# 訂正のお願い

2013.4 株式会社自研センター

\*No.J-446 ホンダ ゼスト 2006年9月 (JE1・2系) を下記の通り訂正いたします。

**P. 92 ボディ寸法図 ボディ寸法に誤りが有ったため、差し替え願います。**

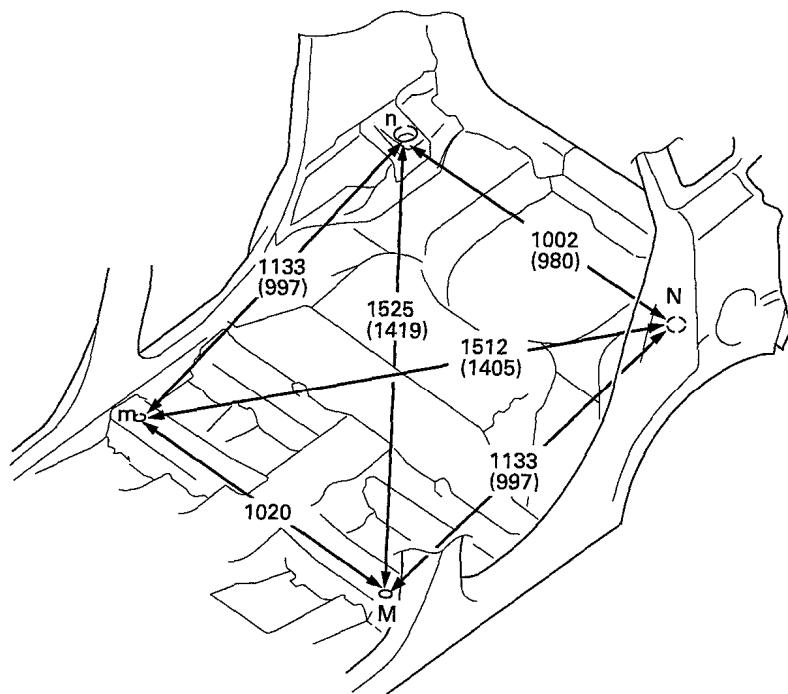
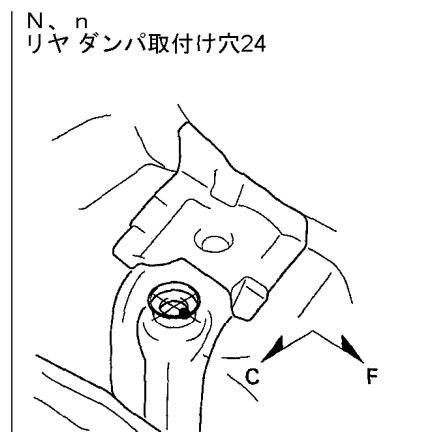
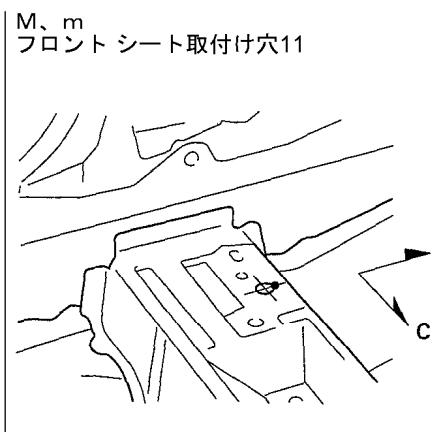
P. 92ボディ寸法図にて、以下の誤りが有ったため訂正いたします。  
なお、差し替えページは本訂正案内の末尾にあります。

## P.94 ボデー寸法図 ■アンダボデー実測寸法 <エンジンルームとフロントフロア>

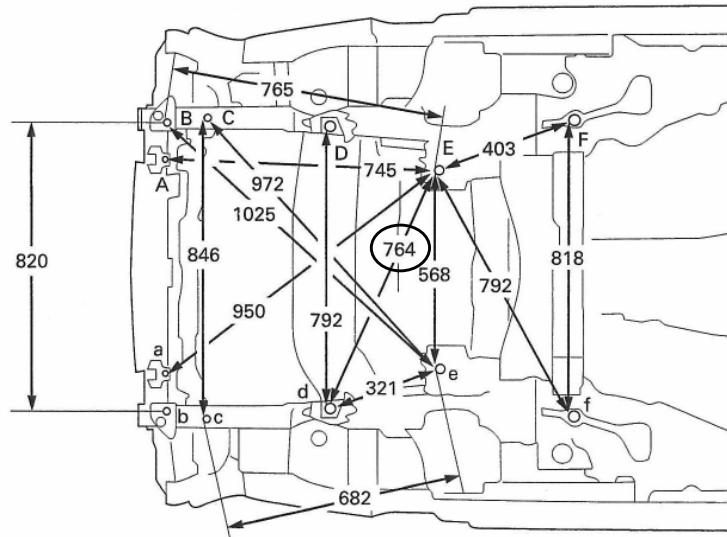
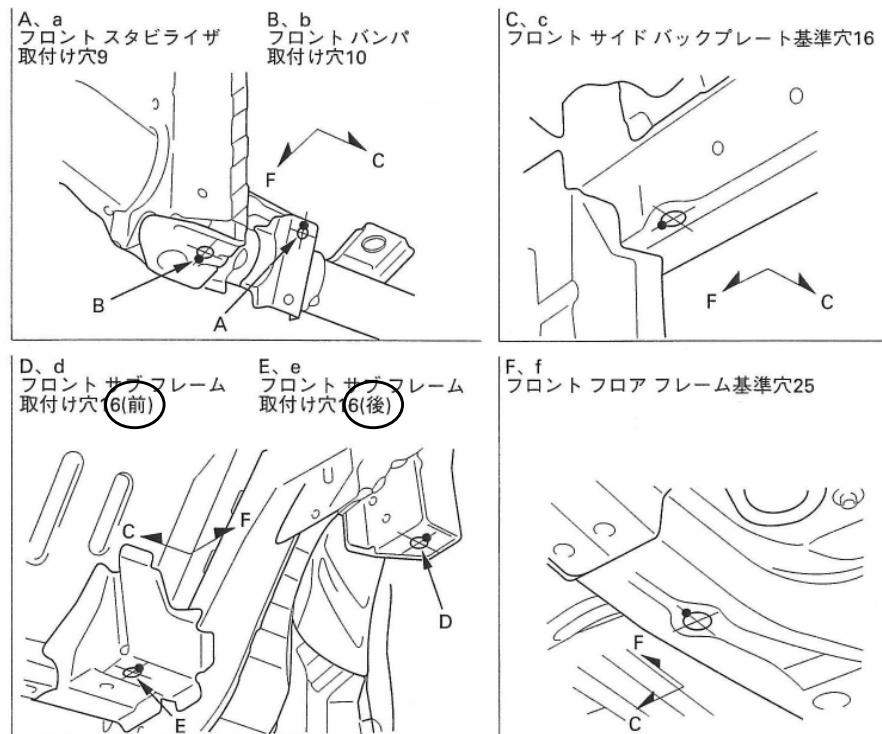
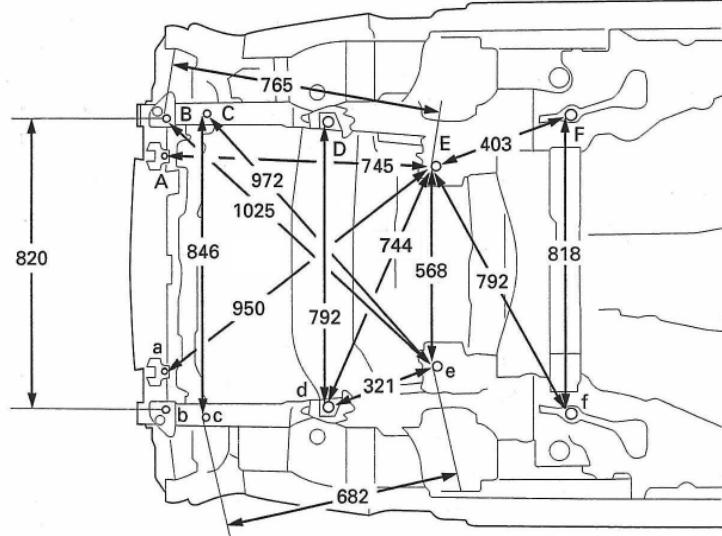
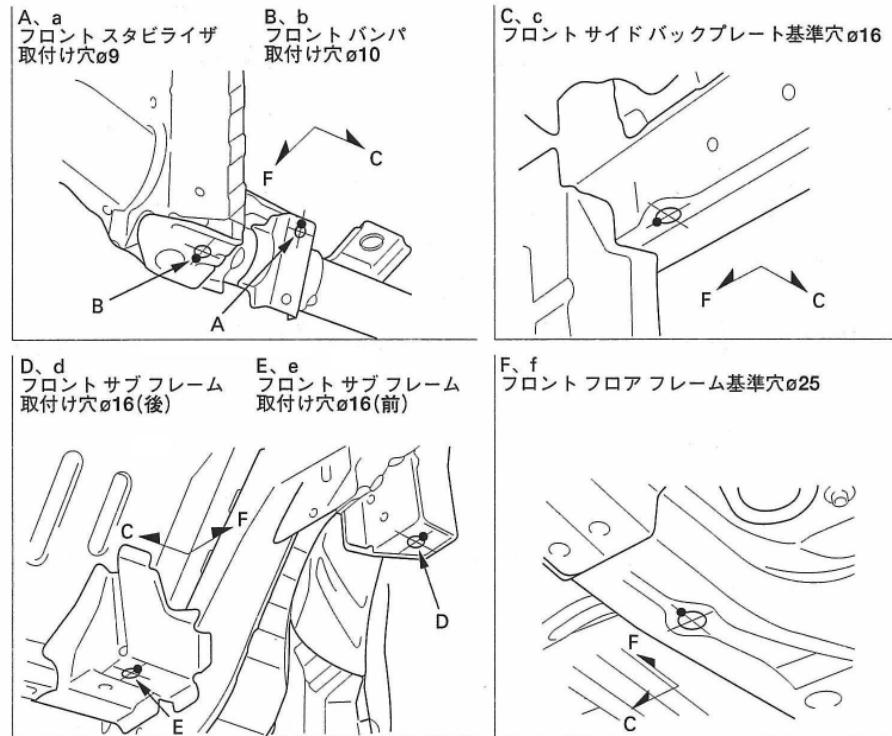
計測箇所の表記及び寸法の誤りにより、差し替え願います。
